初芝体育館受変電設備改修工事の設計図書の訂正について（通知）

工事名称：初芝体育館受変電設備改修工事

図面正誤表

設計書正誤表

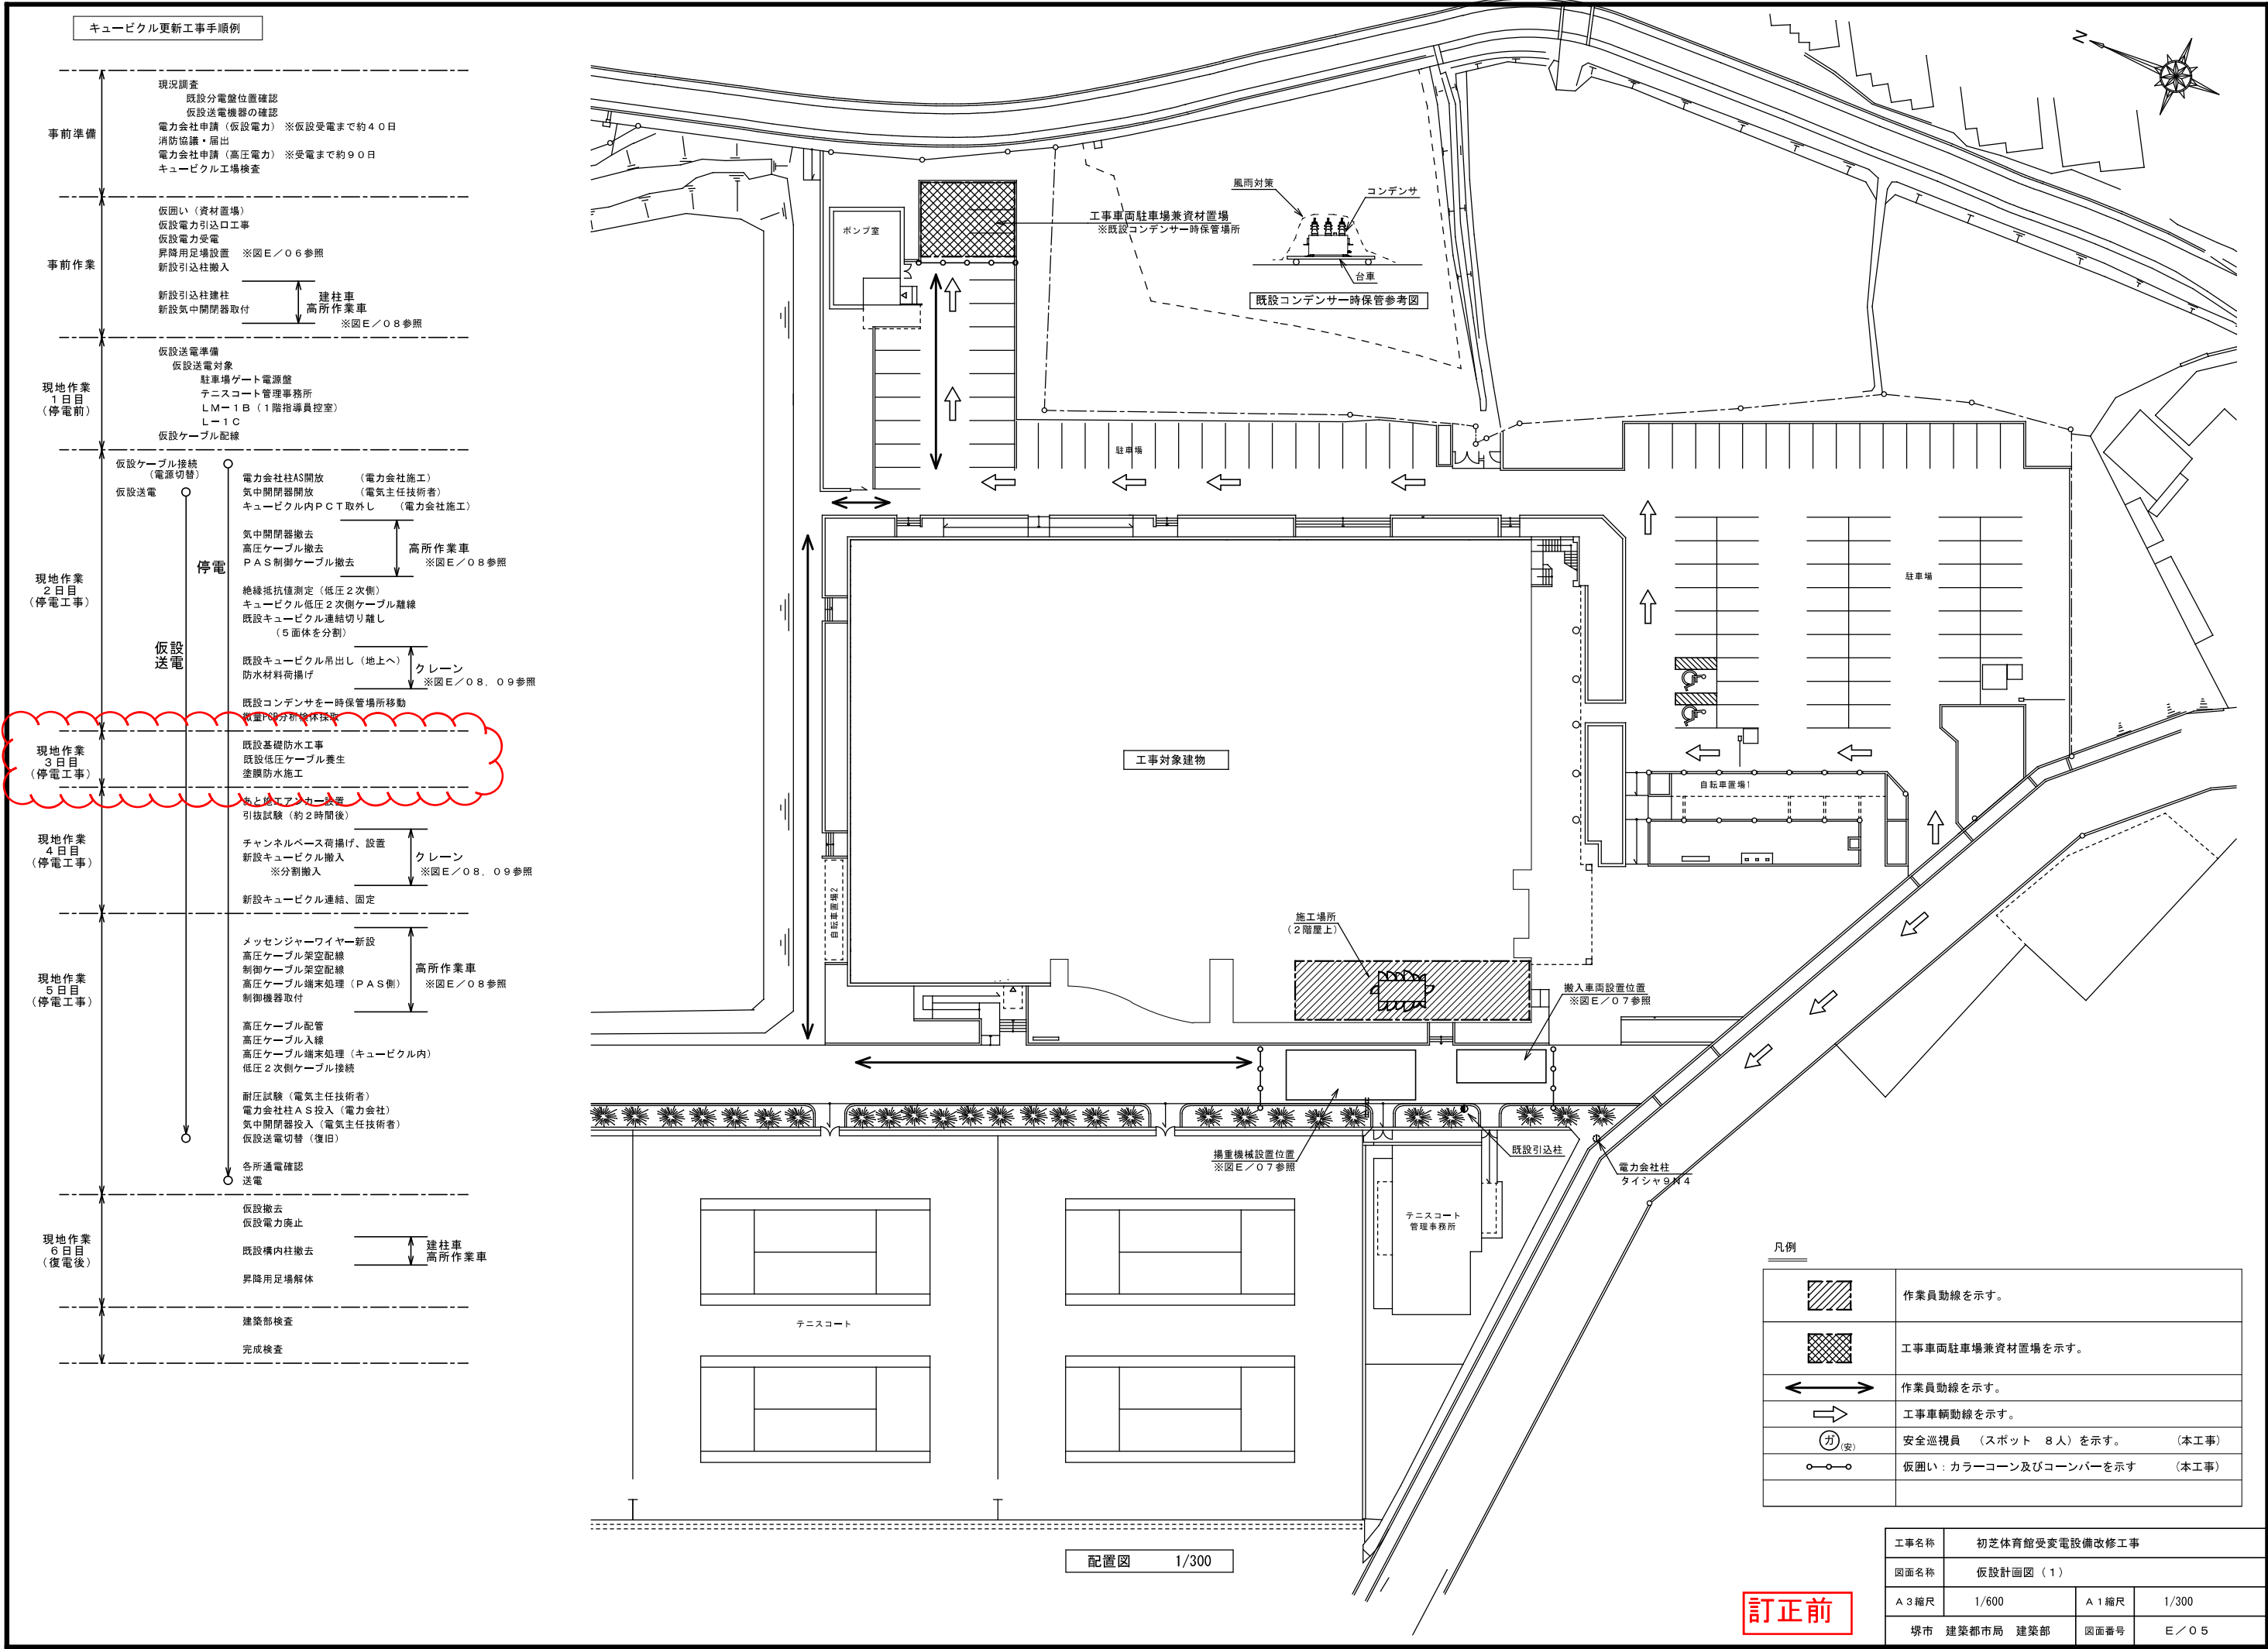
- ・設計書 電気設備工事 P12
- ・図面 E/05、E/08、E/12

訂正後抜粋資料において、項目の訂正及び補足説明を行っている部分について、設計書においては網掛け、図面においては雲マークで表現していますので、訂正前訂正後の設計書及び図面を比較し、ご確認ください。

工事名称	初芝体育館受変電設備改修工事		
図面名称	仮設計画図（１）		
A 3 縮尺	1/600	A 1 縮尺	1/300
堺市 建築都市局 建築部	図面番号	E / 0 5

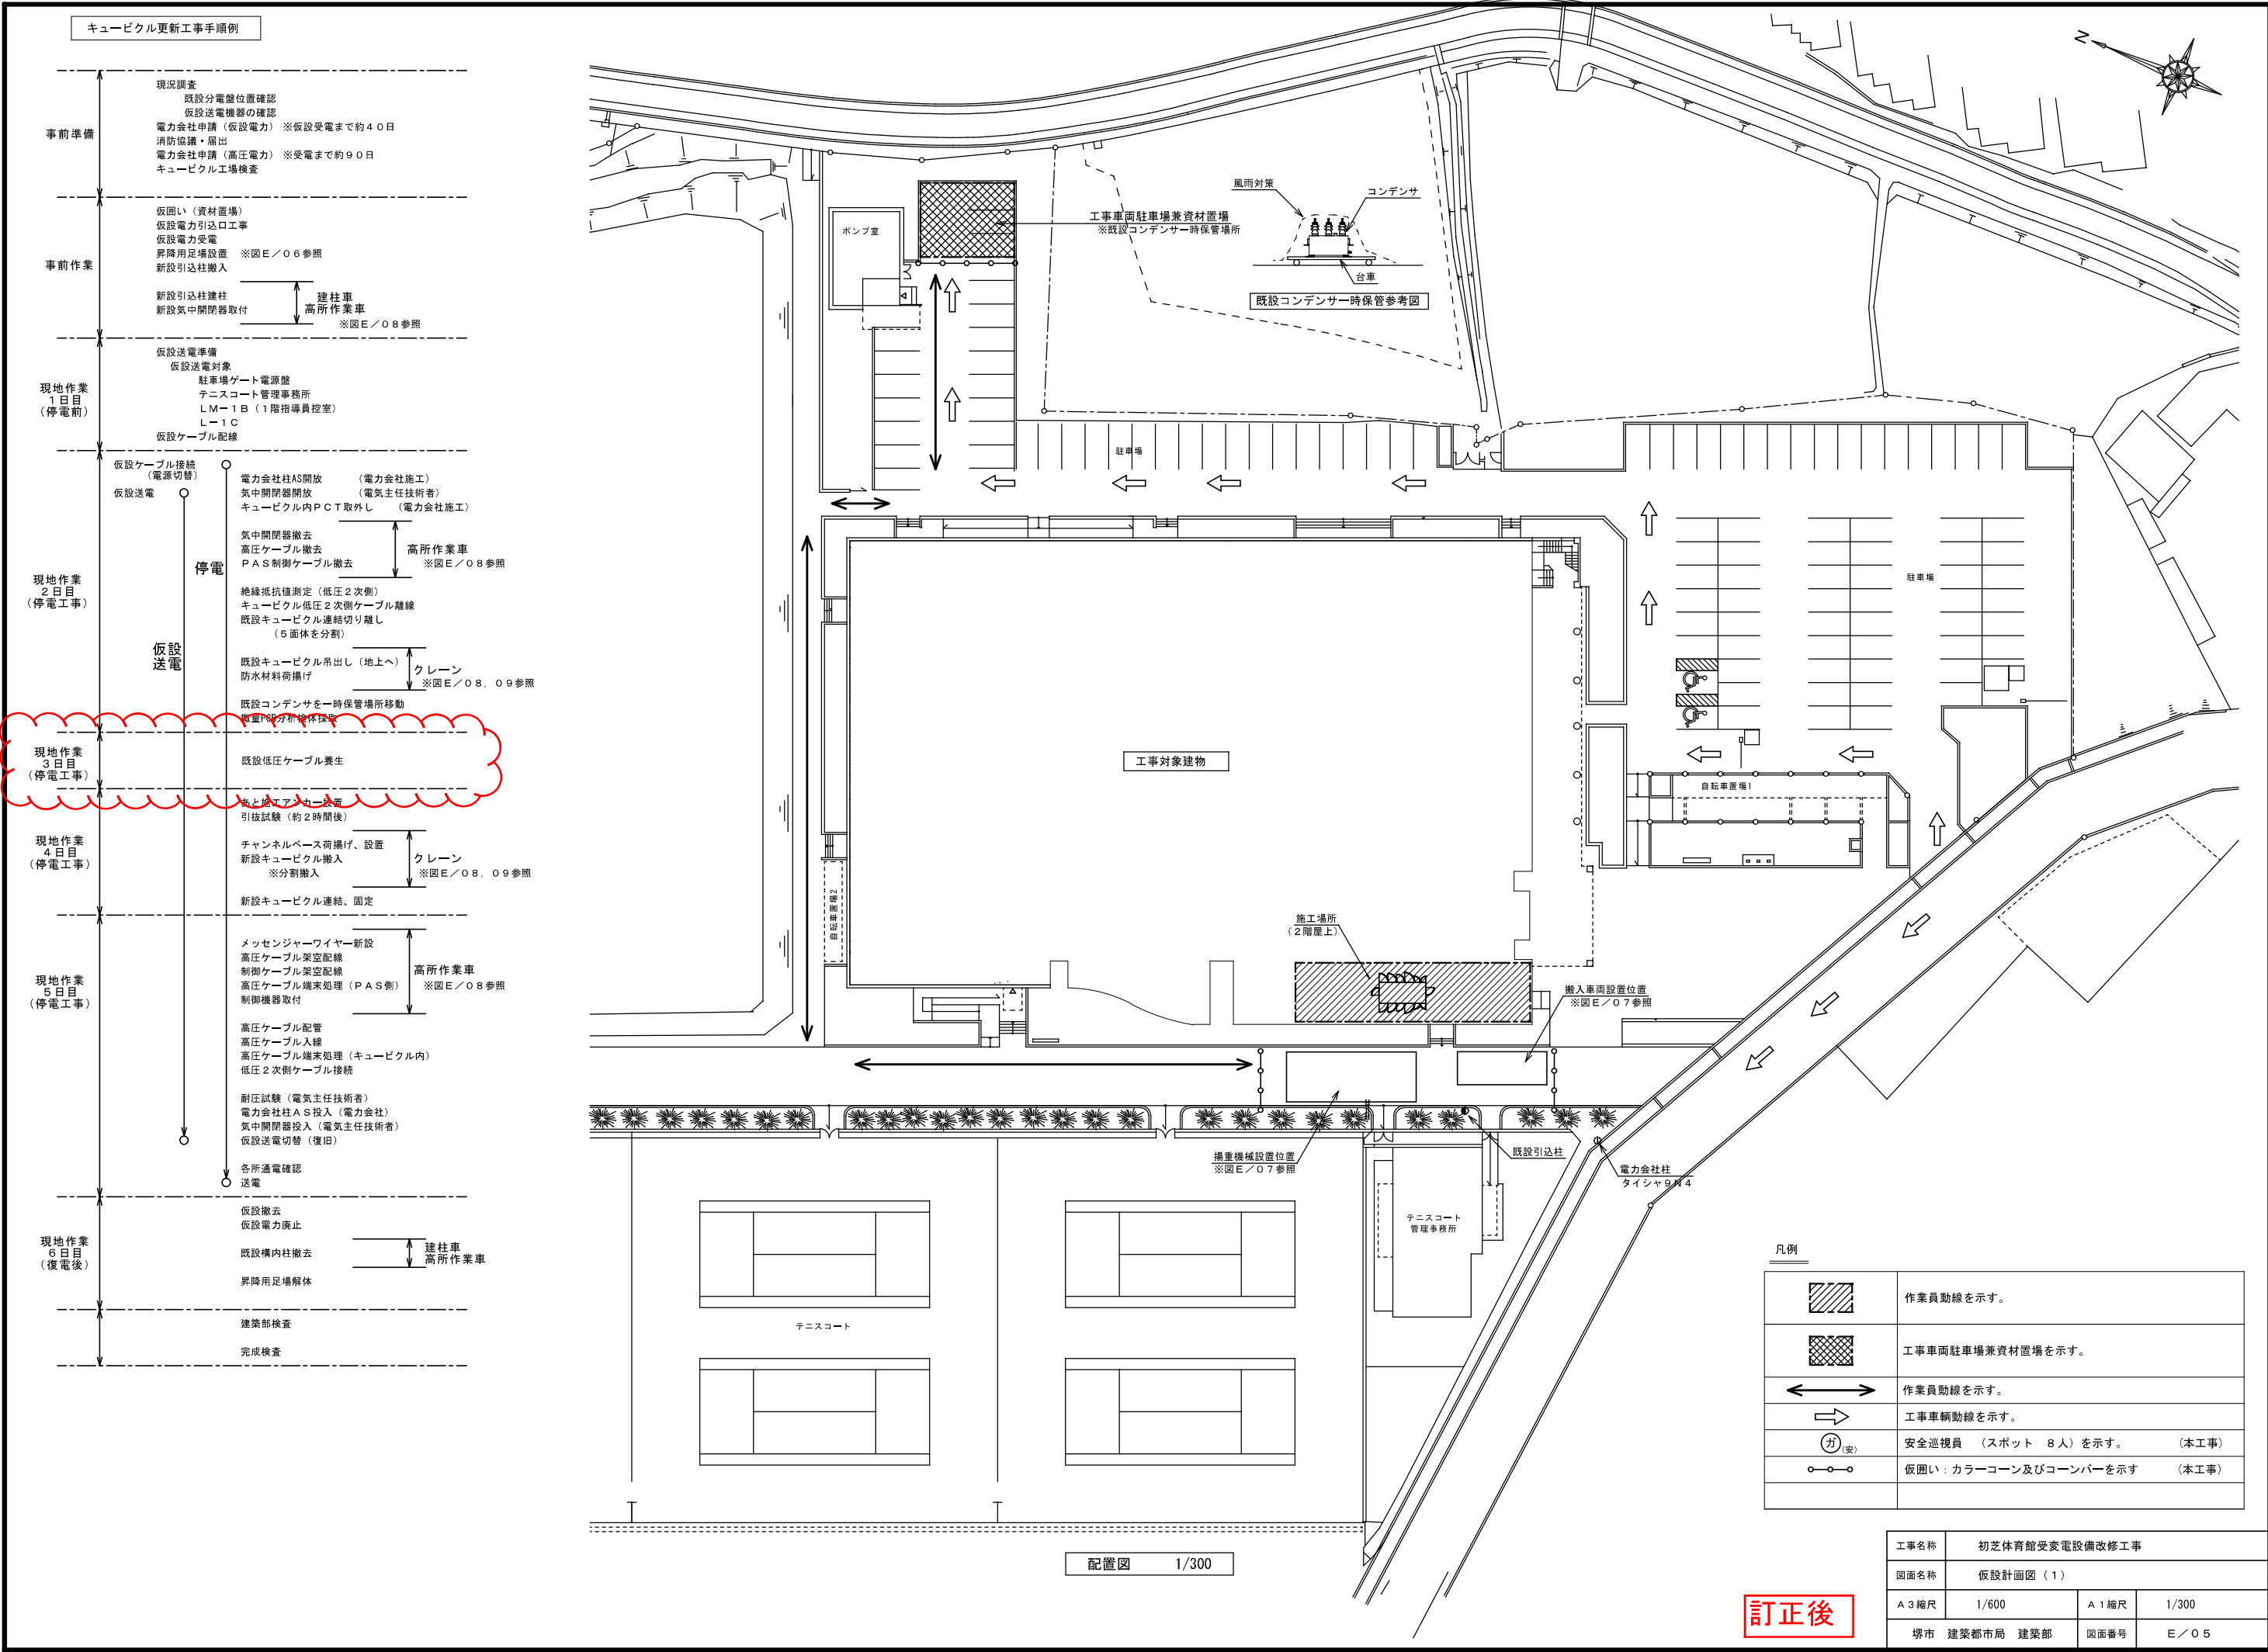
図面No.	図面名称	訂正箇所	誤	正	備考
E/05	仮設計画図（１）	キュービクル更新工事手順例	現地作業 ３日目（停電工事） 既設基礎防水工事 既設低圧ケーブル養生 塗膜防水施工	現地作業 ３日目（停電工事） 既設低圧ケーブル養生	
E/08	仮設計画図（４）	キュービクル更新工事手順例	現地作業 ３日目（停電工事） 既設基礎防水工事 既設低圧ケーブル養生 塗膜防水施工	現地作業 ３日目（停電工事） 既設低圧ケーブル養生	
E/012	引込口詳細図（改修・撤去）	キュービクル更新工事手順例	現地作業 ３日目（停電工事） 既設基礎防水工事 既設低圧ケーブル養生 塗膜防水施工	現地作業 ３日目（停電工事） 既設低圧ケーブル養生
